**КОЛЬЦА РЕЗЬБОВЫЕ С ПОЛНЫМ ПРОФИЛЕМ
ДЛЯ ТРУБНОЙ ЦИЛИНДРИЧЕСКОЙ РЕЗЬБЫ
ДИАМЕТРОМ ОТ 4" ДО 6"**

**ГОСТ
18931—73**

Изменение № 1 ГОСТ 18931—73 Кольца резьбовые с полным профилем для трубной цилиндрической резьбы диаметром от 4" до 6". Конструкция и основные размеры

Черт. 1

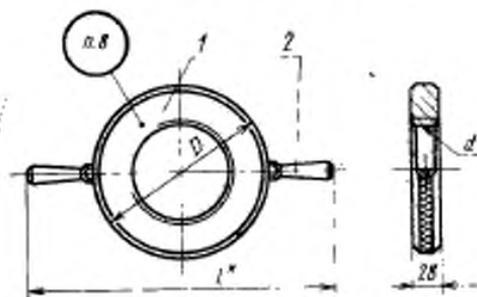
По всему тексту стандарта заменить обозначение шага: *S* на *P*.

Пункты 2, 3. Таблицы 1, 2. Графа «Резьба». Заменить слова: «Номинальный размер, дюймы» на «Обозначение размера резьбы», «Число ниток на 1"» на «Число шагов на длине 25,4 мм».

Пункт 2. Таблица 1. Графу «Обозначение колец» изложить в новой редакции:

Обозначение колец

8216—0025
8216—0026
8216—0027
8216—0028
8216—0029

Пункты 2, 3. Пример условного обозначения. Заменить слова: «болта с правой резьбой труб. 4^и» на «наружной резьбы правой G4», «Кольцо 8216—0020» на «Кольцо 8216—0025», «Кольцо 8216—0020/001» на «Кольцо 8216—0025/001».

Черт. 2

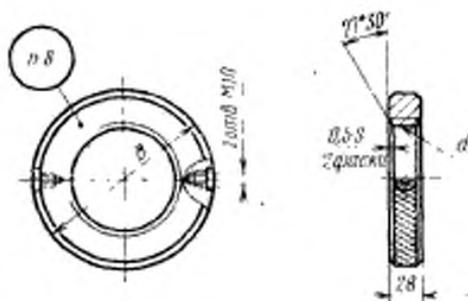
Пункт 3. Таблица 2. Графу «Обозначение колец» изложить в новой редакции:

Обозначение колец

8216—0025/001

8216—0026/001

8216—0027/001

8216—0028/001

8216—0029/001
